20京大施環化第124号
令和3年2月8日

原子炉施設保安規定変更承認申請書
の一部補正について

別添 京都大学複合原子力科学研究所原子炉施設保安規定 変更比較表(該当条文のみを記載、変更箇所は下線部)

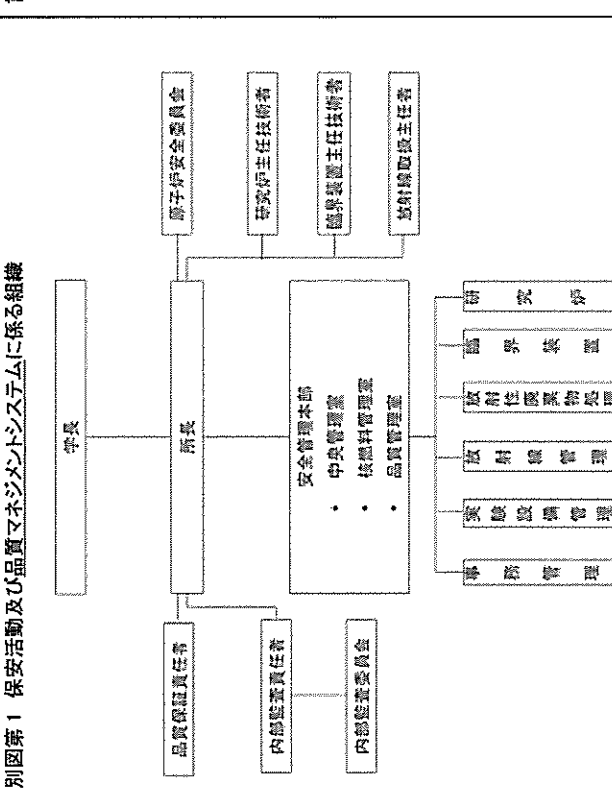
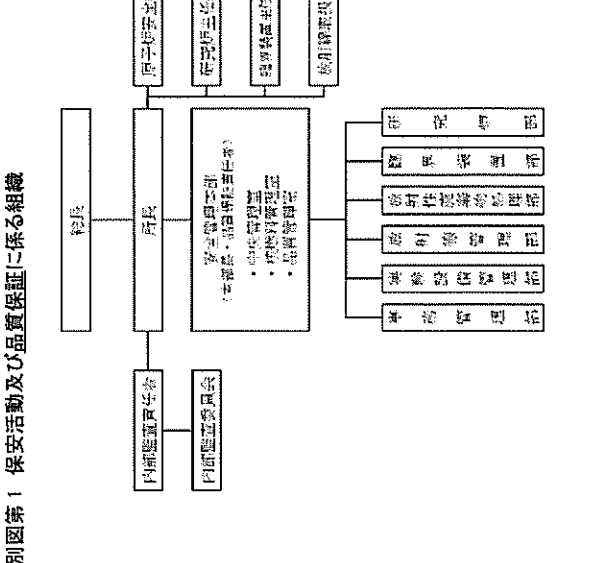
随時の教育	随時の教育 原子炉施設、法令、保安規定の変更 その他必要と認める事項	随時の教育 原子炉施設、法令、保安規定の変更 その他必要と認める事項	随時の教育 原子炉施設、法令、保安規定の変更 その他必要と認める事項	再教育実施時間 30分以上
1. 当初教育は、初めて業務に従事する前に実施する。ただし、臨界装置の運転員で、臨界装置運転員以外の者については、上記の要にかかわらず運転業務に就いた時間数とする。		1. 当初教育は、初めて業務に従事する前に実施し、再教育は1年を通じて各項目について毎年度1回以上実施する。

2. 再教育は、1年を通じて各項目について毎年度1回以上実施し、合計6時間以上とする。		2. 臨界装置の運転員は上記の要の全てを対象とし、再教育は合計6時間以上とする。		
3. 臨界装置以外の者については当初教育、再教育ともに上記の要のうち運転業務に就いた時間数とする。		3. 臨界装置以外の者については当初教育、再教育ともに上記の要のうち運転業務に就いた時間数とする。
